SPARC M10 システム

プロダクトノート XCP 2043 版

マニュアル番号 : C120-E701-02
2013 年 10 月

図 8-1 クロスバーケーブルのタブと引き抜き方向

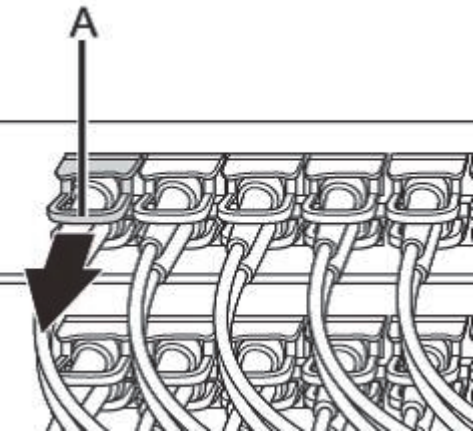
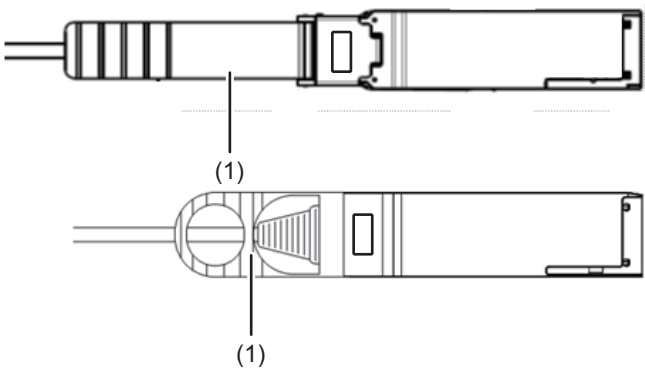
2. **XBBOX#80/#81のクロスバーケーブル（光）を移設します。**
 - a. **クロスバーユニット#1のL4からL7とR4からR7のクロスバーケーブルを外します。**
 クロスバーケーブル（光）のタブ（図8-1のA）を持ち、矢印方向にまっすぐ引っ張り取り外します。このとき、ケーブル部分を持って引き抜かないでください。ケーブル部分を引っ張ると、コネクターのロックが完全に解除されずに、破損の原因となります。
 - b. **外したケーブルのラベルを貼り替えます。**
 貼り替え用のラベルは拡張接続用ラック2に添付されています。
 - c. **クロスバーユニット#2のL0からL3とR0からR3にクロスバーケーブルを接続します。ラベルに従って、ケーブルを実装してください。**

注ークロスバーケーブル（光）は2種類あります。同一ポート番号に、同じ種類のケーブルを接続してください。タブの形状により判別できます。タブの形状は図8-2を参照してください。

図 8-4 ケーブルガイドの位置

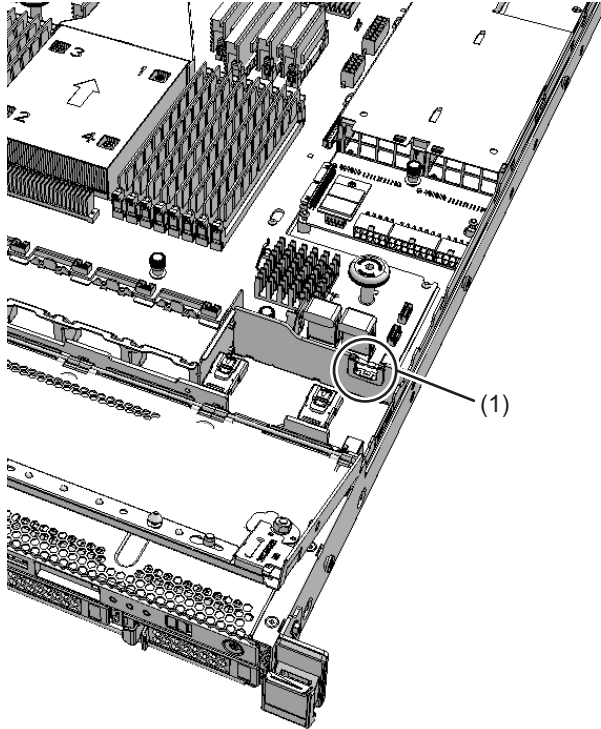
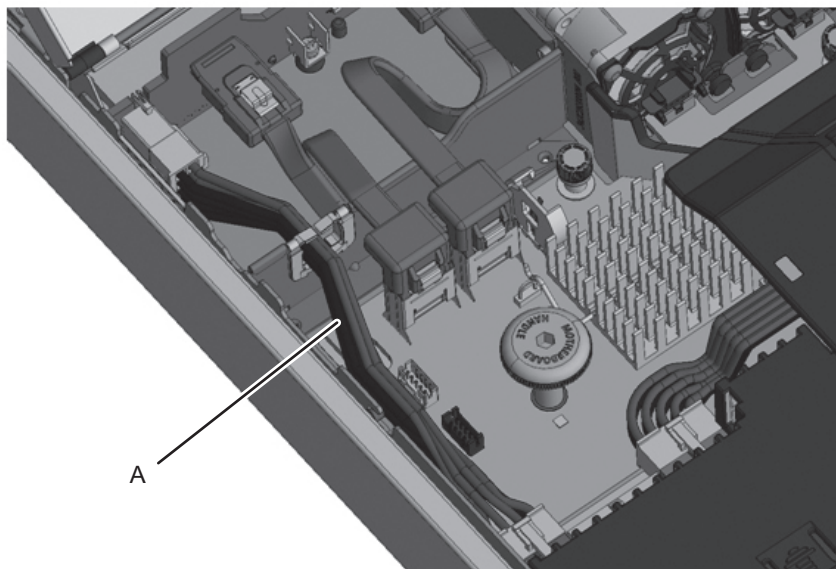
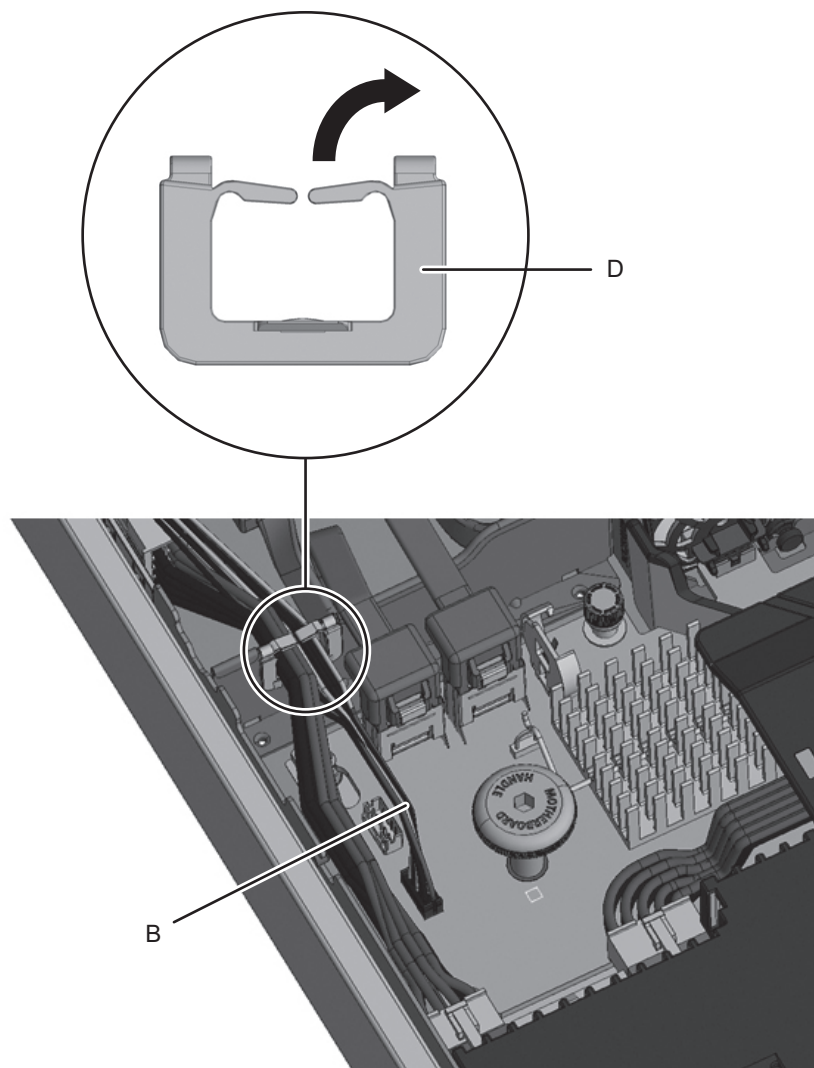
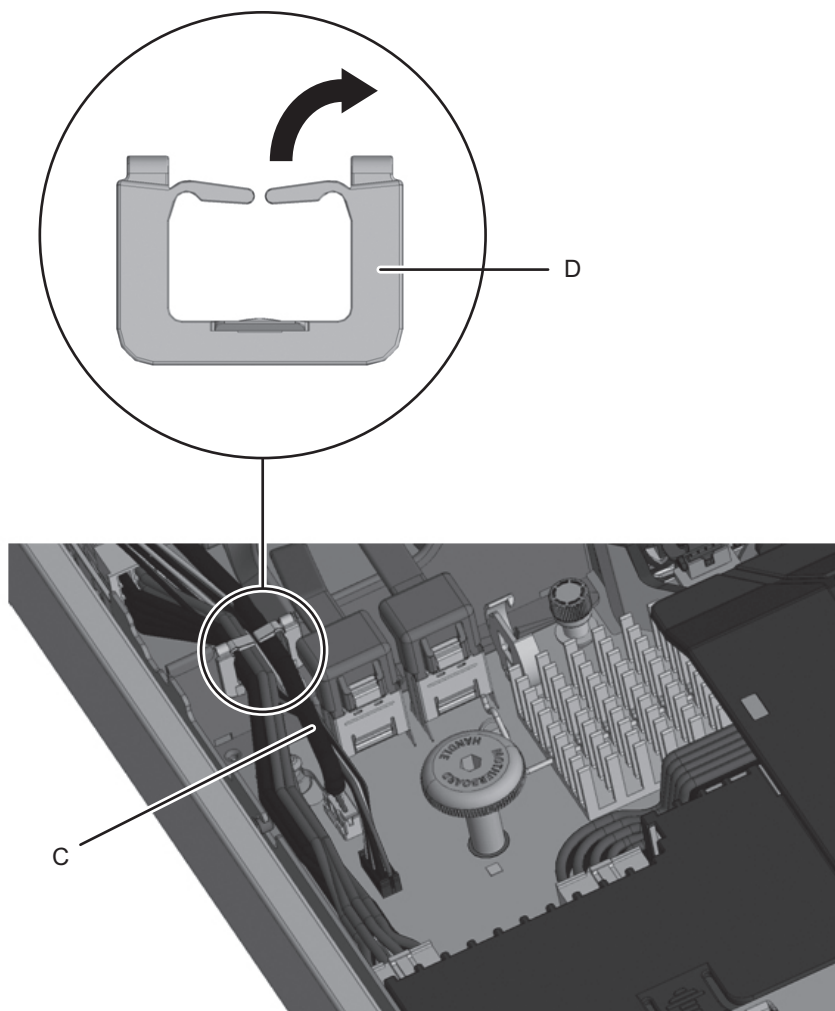
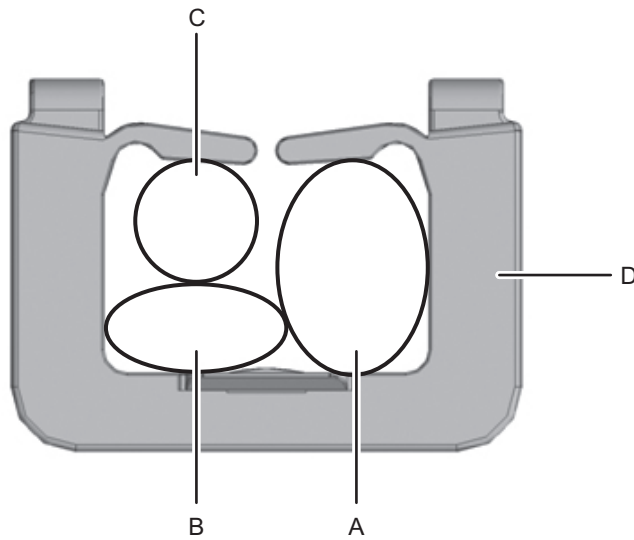
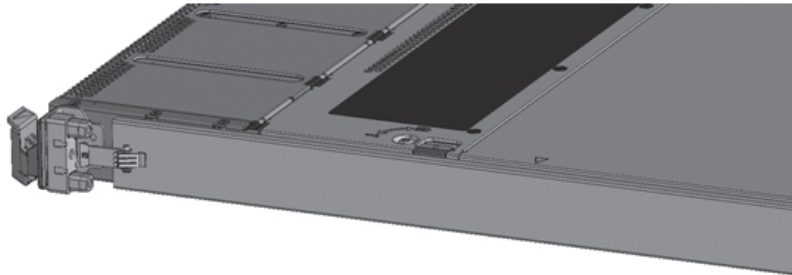
項番または項目	変更内容
7.5.1	「7.5.1 マザーボードユニットを取り付ける」の手順6にケーブルガイドにケーブルを収納する手順が追加されます。詳細は「 ケーブルガイドにケーブルを収納する 」を参照してください。
16章	「第16章 ケーブルキットを保守する」が追加されます。詳細は、「 付録 A SPARC M10-1のケーブルキットを保守する 」を参照してください。

6. マザーボードユニットのケーブルをケーブルガイドに収納します。

- a. HDDバックプレーンとPSUバックプレーンを接続するケーブル（赤／黒）（図中A）をクランプの中央からケーブルガイドに収納します。

- b. ケーブルガイド上部のクランプの片側を中央から上へ押し上げて開放し（図中D）、オペレーションパネルとマザーボードユニットを接続するケーブル（黒／黄／白）（図中B）をケーブルガイドに収納します。

- c. ケーブルガイド上部のクランプの片側を中央から上へ押し上げて開放し（図中D）、オペレーションパネルとマザーボードユニットを接続するケーブル（黒）（図中C）をケーブルガイドに収納します。

- d. 各ケーブルが図8-8のようにケーブルガイドに収納されていることを確認します。

- e. フォーミングされた各ケーブルがファン部カバーに干渉しない状態になっていることを確認し、ファン部カバーを取り付けます。

図 8-35 クロスバーケーブル（光）の形状とタブ

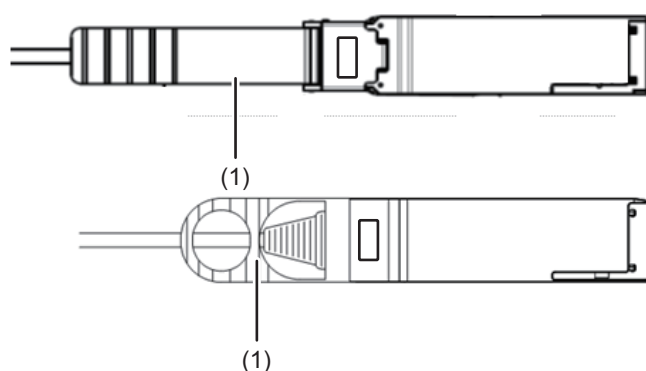
1. **SPARC M10-4S**およびクロスバーボックスにクロスバーケーブル（光）を2本ずつ接続します。
クロスバーケーブル（光）は2種類あります。同一ポート番号に、同じ種類のケーブルを接続してください。タブの形状により判別できます。タブ形状は図8-7を参照してください。

図 8-36 リンクケーブルの取り外し

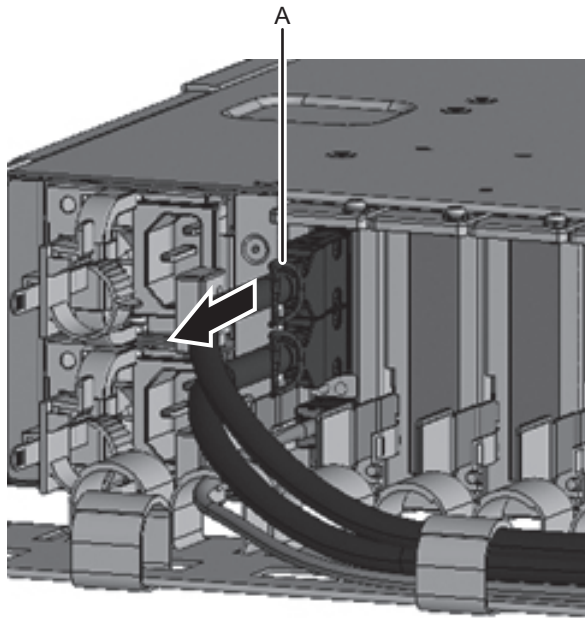
1. 保守対象のリンクボードに接続されているリンクケーブル2本とマネジメントケーブル1本を取り外します。

注—ケーブルは、接続位置を正確に復元できるよう記録してから取り外してください。リンクケーブル（電気）またはリンクケーブル（光）のタブ（図中A）を持ち、ケーブル側にまっすぐ引っ張り取り外します。このとき、ケーブル部分を持って引き抜かないでください。ケーブル部分を引っ張ると、コネクターのロックが完全に解除されずに、破損の原因となります。
